Bebauungsplan Se 21 in der Ortschaft Sechtem, 6. Änderung des Flächennutzungsplanes der Stadt Bornheim in der Ortschaft Sechtem

Frühzeitige Beteiligung gemäß § 4 Abs. 1 BauGB

**Aufstellung des Bebauungsplanes Se 21 und der damit verbundenen
6. Änderung des Flächennutzungsplanes
„Sechtem, östlich der Bahnhofstraße und südlich der Erfurter Straße“**

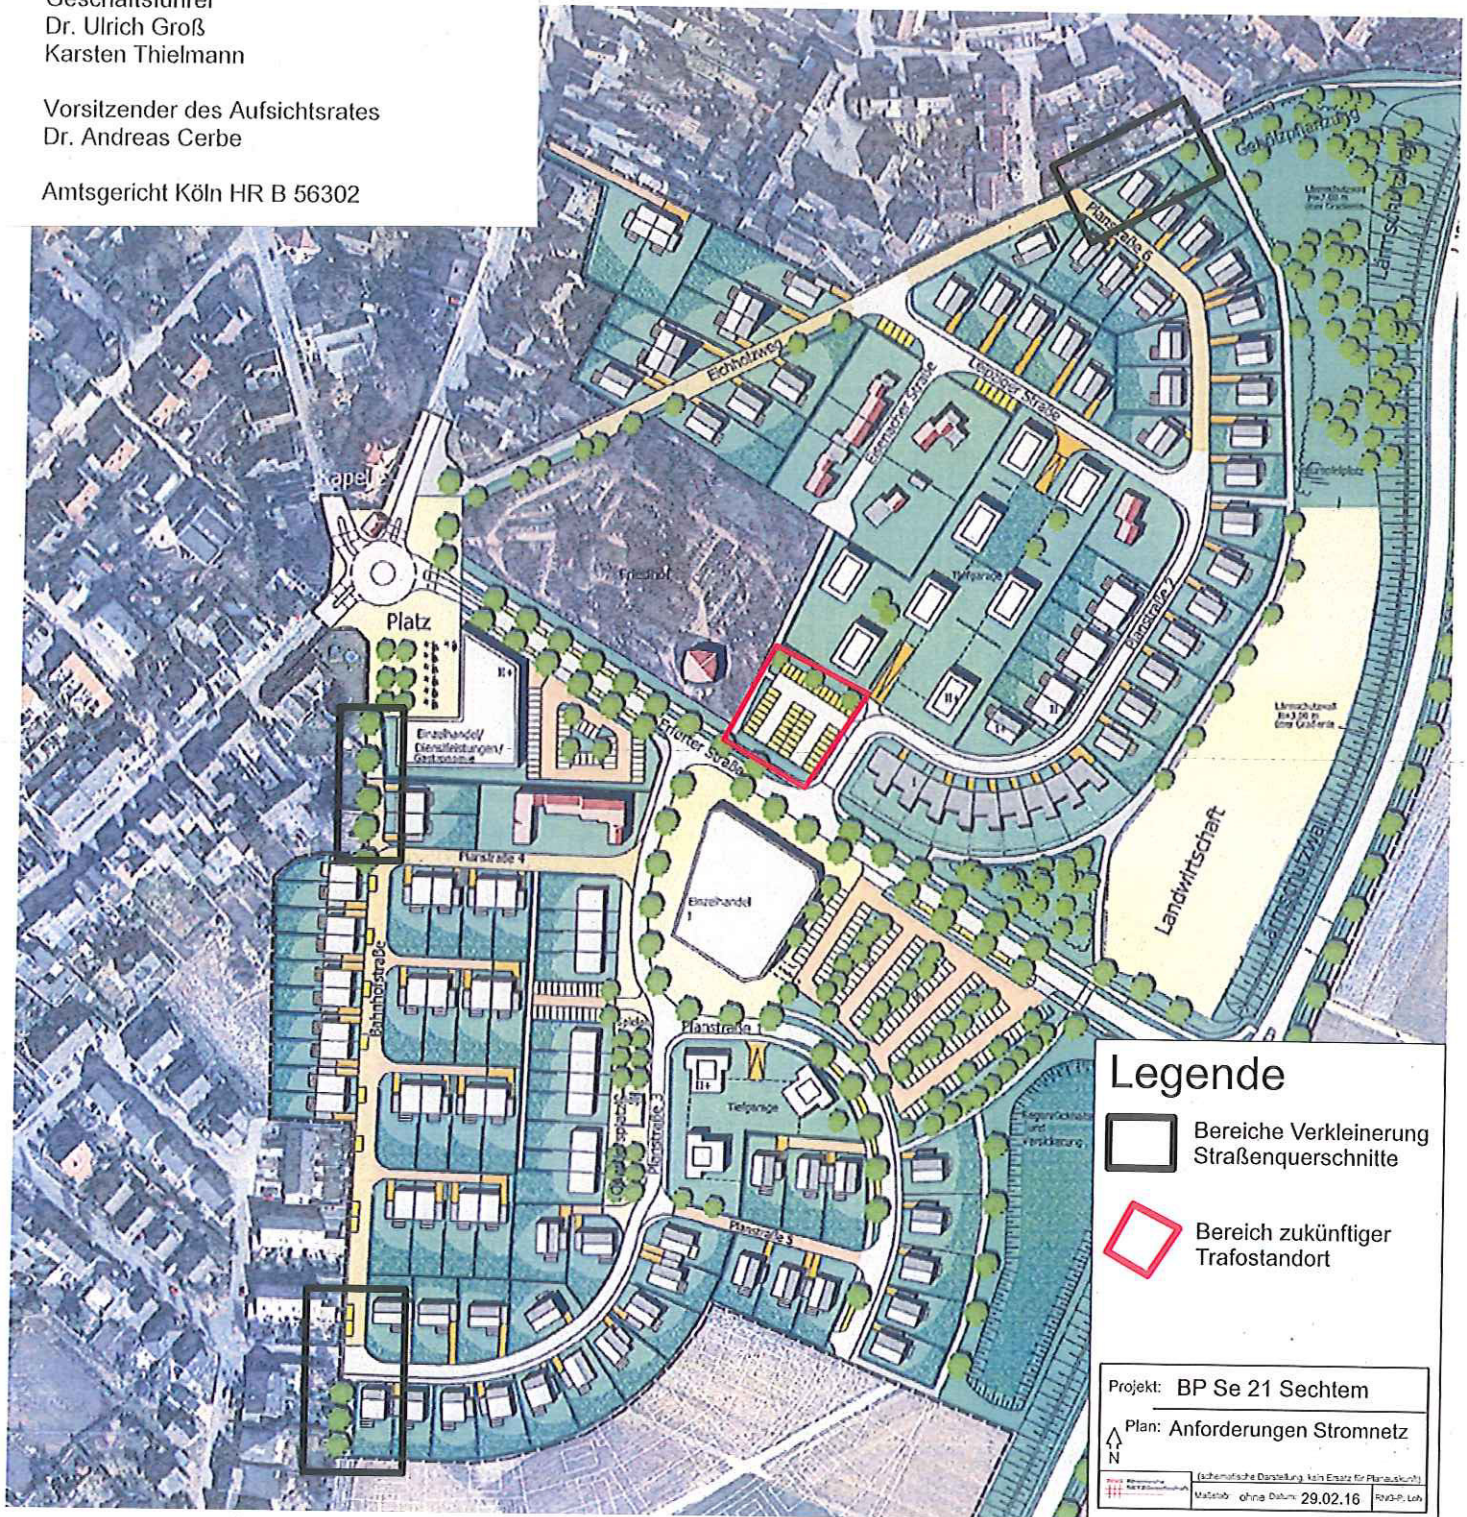
Im Eichholzweg und in der Bahnhofstraße verlaufen Stromnetzleitungen. In dem Planentwurf werden die bestehenden Straßenquerschnitte verkleinert (siehe Plan im Anhang). Um die Überbauung der bestehenden Leitungen zu verhindern, fordern wir in diesen Bereich die Festsetzung einer "Fläche für Leitungsrecht" gemäß § 9(1)Nr. 21 BauGB mit einem Schutzstreifen gemäß der zurzeit bestehenden Straßenbreite. Die Leitungen müssen jederzeit zugänglich bleiben und dürfen nicht überbaut, überschüttet oder überpflanzt werden. Die landschaftsgestalterischen Maßnahmen im Bereich des Schutzstreifens (z.B. Gelände-/Niveauveränderungen) sind mit den zuständigen Fachbereichen der RheinEnergie AG abzustimmen. Der Vollständigkeit halber weisen wir darauf hin, dass für zukünftige private Grundstücke die planungsrechtliche Sicherung im Bebauungsplan noch durch eine privatrechtliche Sicherung in Form einer beschränkten persönlichen Dienstbarkeit zu ergänzen ist.

Bezüglich der zukünftigen Stromversorgung der angestrebten Bebauung haben die ersten Abschätzungen einen Bedarf von einer neuen Trafo-Station innerhalb des Baugebietes ergeben (siehe Plan im Anhang). Die Maße der sogenannten Kompaktstation entsprechen ca. B/L/H 1.600 mm/2.980 mm/1.260 mm, was eine Stellfläche von rund 4,8 m² ergibt. Dabei ist zu beachten, dass sämtliche Stationen zu Wartungs- bzw. Entstörzwecken dauerhaft von 3 Seiten zugänglich sein müssen. Zudem muss eine Fläche von rund 3 m * 6 m in diese drei Richtungen von jeglicher Bebauung freigehalten werden (Sicherheitserfordernis). Die Station sollte innerhalb der öffentlichen Verkehrs- oder Grünfläche untergebracht werden. Die planungsrechtliche Sicherung ist im vorliegenden Plan nicht erforderlich. Wir bitten aber um einen entsprechenden "Hinweis" im Plan (z.B. als verbaler Einschrieb) sowie um Erwähnung in der Begründung. Den gewünschten Standortbereich haben wir in beigefügter Plankopie eingetragen. Der genaue Standort wird im Rahmen der späteren Abstimmungen zur Verwirklichung der städtebaulichen Maßnahmen zwischen den zuständigen Ämtern der Stadt Bornheim und der zuständigen Fachabteilung der RheinEnergie AG festgelegt (z.B. im Wege einer Planvereinbarung).
